Middels dit document wil ik graag een verzoek doen tot een aanpassing van de vergunning die reeds is afgegeven en ter inzage ligt. Dit betreft hdsr zaak 70505.

Bijlage 1: Originele aanvraag Leo Rijneveld

Bijlage 2: Afmetingen sloot die ik graag wil dempen

Bijlage 3: berekening

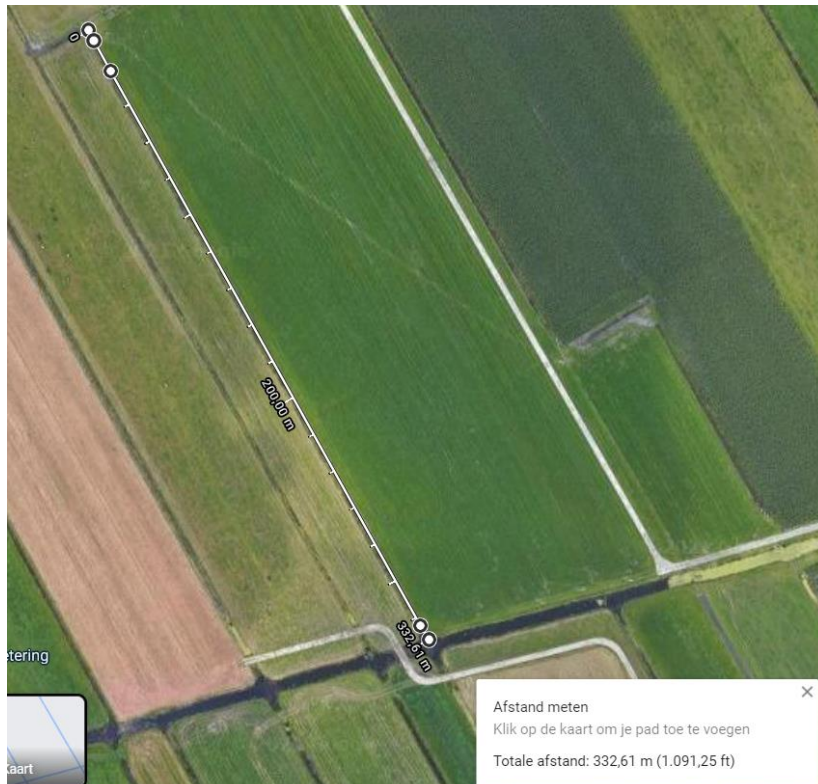
Vandaar dat ik wil voorstellen om de sloot die nieuw gegraven wordt ca 0,97m breder aan onze kant te graven zodat we wel voldoen aan de vierkante meters maar het perceel wel praktisch is om te bewerken.

De totale lengte is ca 332,61

De breedte is op 3 plekken gemeten en komt gemiddeld uit op ca 2,26 (meest noordelijk 2,26, het midden 2,28 en zuidelijk 2,24).

De totale oppervlakte van de sloot is ca 751,70m² (332,61x2,26)

Het eerste plan waarvoor Leo akkoord heeft gevraagd was om 382,11 m² (140x2,60m) te dempen en een dam te maken van 37,5m² (15x2,5m). Het nieuwe plan waarvoor ik graag toestemming wil hebben is om de hele sloot van ca 751,70m² te dempen. Het verschil hiertussen is 332,09m² (751,70-382.11-37,5)

De lengte van de nieuw te graven sloot is 343m en de breedte was 2,5m in het eerste plan. Door de sloot 0,97m (332,09 verschil tussen oude plan en nieuwe plan : 343 lengte sloot) breder te graven op mijn deel van de grond voldoen we aan dezelfde m² als de huidige situatie. De voorgestelde nieuwe breedte van de totale sloot is dan ca 3,47m (2,5+0,97)

Aan de kant van Leo Rijneveld zal er 1,25m breed worden gegraven, aan mijn kant 2,22m breed (1,25+0,97). Dit is conform eerder gemaakte afspraken met Leo Rijneveld.
